OGGETTO: Valutazione preliminare ai sensi dell'art. 6, commi 9 e 9-bis, del D. Lgs 152/2006 e ss.mm.ii. PICENAMBIENTE SPA – “Intervento di ottimizzazione funzionale del processo dell'impianto di trattamento chimico-fisico (D9) di rifiuti liquidi non pericolosi in via Brodolini n. 8 nel Comune di San Benedetto del Tronto (AP).

In riferimento alla nota della Provincia Prot. n. **24206/PROT del 01.12.2025**, acquisita al Prot ARPAM n. 39679 di pari data, relativa all'istanza di valutazione preliminare in oggetto, esaminati gli elaborati progettuali depositati sul sito web della Provincia di Ascoli Piceno, si rappresenta quanto segue.

Figura 41: schema a blocchi attività area B

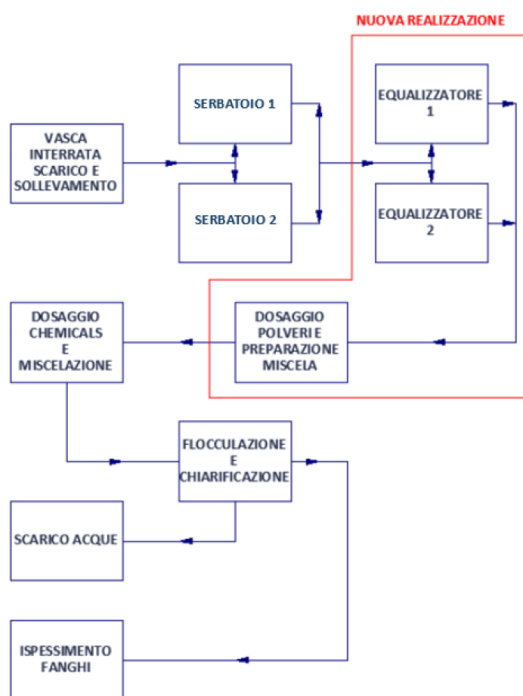
Per quanto concerne le emissioni diffuse o odorigene, si rileva che, sebbene la documentazione progettuale non specifichi esplicitamente se le nuove vasche di omogenizzazione/egualizzazione siano dotate di coperture, l'eventuale contributo odorigeno associabile a tali strutture è da considerarsi trascurabile.

Ne consegue che l'eventuale incremento di tale tipologia di emissioni riconducibile alle nuove vasche di egualizzazione, anche in assenza di copertura, non potrà determinare un peggioramento apprezzabile delle condizioni ambientali attuali per la matrice aria.
